改善箇所説明図

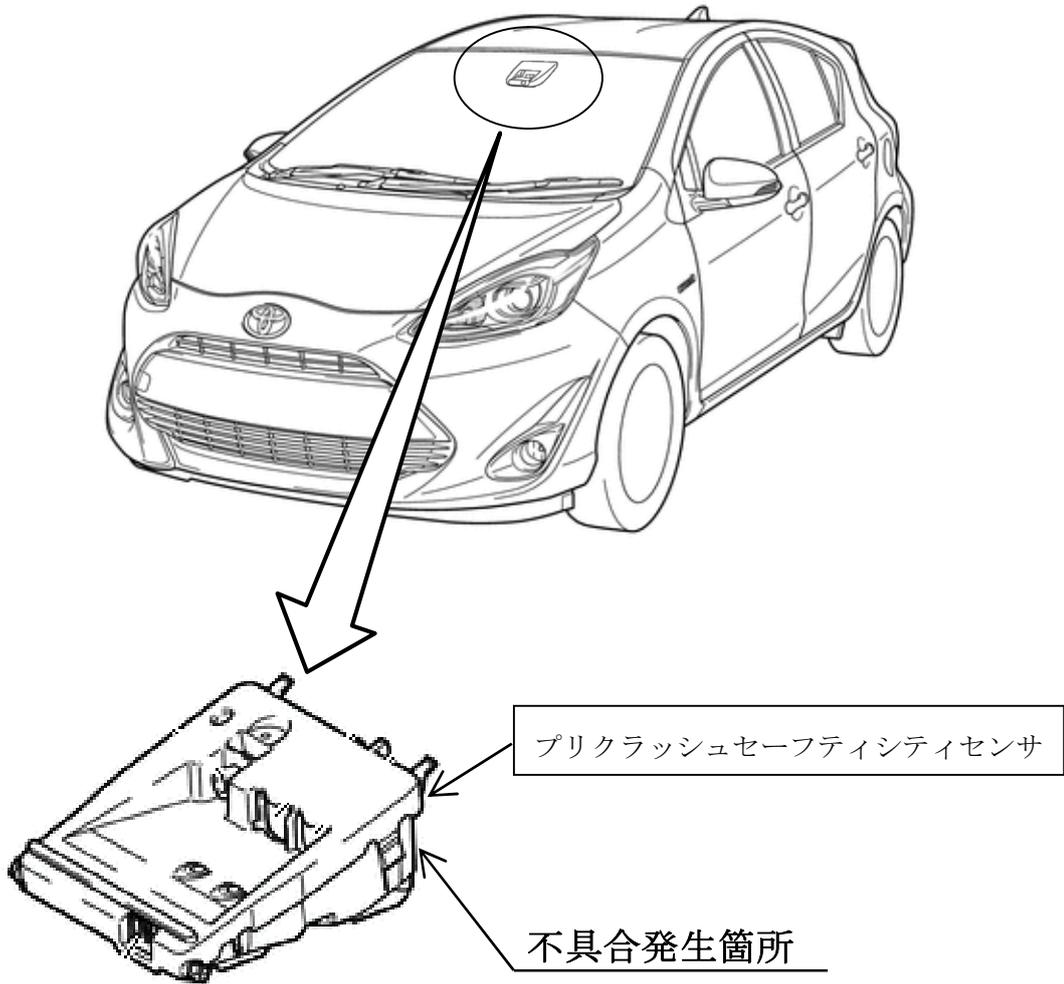
衝突回避支援システムにおいて、プリクラッシュセーフティセンサーの夜間作動プログラムが不適切なため、夜間のカメラ映像が使用できず反射レーザーデータのみでの作動となり、前方車両を正しく検出できなくなることがある。そのため、夜間走行中の衝突被害軽減ブレーキ性能が低下するおそれがある。

全車両、夜間作動プログラムを修正する。

識別：改善済車両には車台番号打刻の左側に黄色ペイントを塗布する。
